Proyecto Reemplazo Diferencial de Barra
220 kV SE CN

INSTALACION				SE CERRO NAVIA							
												NOMBRE DEL PLANO				DETALLE			
												DIAGRAMA UNILINEAL				PROYECTO REEMPLAZO			
												220 KV				DIFERENCIAL DE BARRA 220 KV			
2				AGO 24				EMITIDO PARA CONSTRUCCION -- REEMPLAZO 878 220KV				IPROLEC G.P.O.				G.P.O.			
1				AGO 18				PLANO AS-BUILT TERRENO				A.G.P.				A.G.P.			
0				JUN 17				PLANO AS-BUILT				A.G.P.				A.G.P.			
N°				FECHA				MODIFICACIONES				EJEC				REV			
												APR				DIBUJO			
												G.A.L.				PROYECTO			
																CONTROLADO			
																APROBADO			
																FECHA			
																AGO 2024			
																ESCALA			
																S/E			
																MOD.			
																1			
																033-54e-030-L14a			
																033-54e-030-L14a

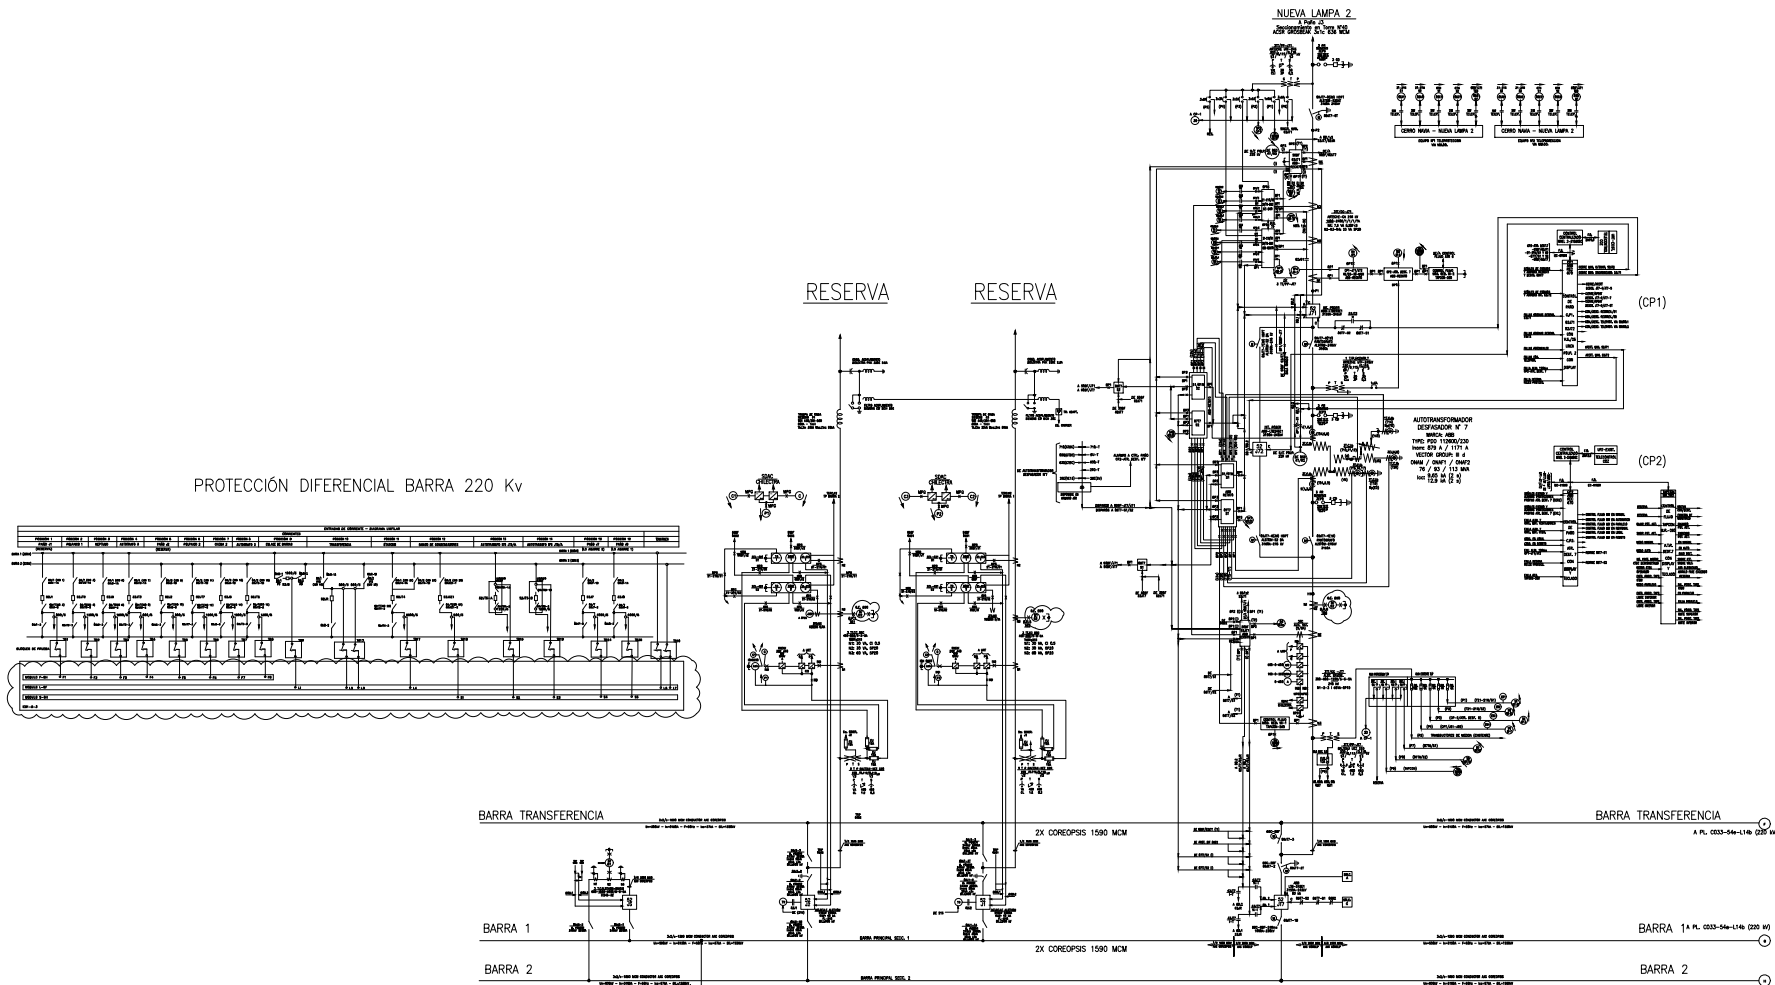
- NOTAS
- 5.- EL SISTEMA DE PROTECCIÓN 1 SE REEMPLAZO POR RELÉ ABB RET 670
 - 6.- SE INCORPORA SISTEMA 3 DE PROTECCIONES ASOCIADO AL PAÑO JCE1
 - 8.- LOS PAÑOS ALTO JAHUEL 1 Y 2 CAMBIARON DENOMINACIÓN A NEPTUNO Y CHENA 2
 - 9.- PROTECCIÓN SEL 321 (SISTEMA) SE REEMPLAZO POR PROYECTO NEPTUNO POR PROTECCIÓN DIFERENCIAL DE LÍNEA
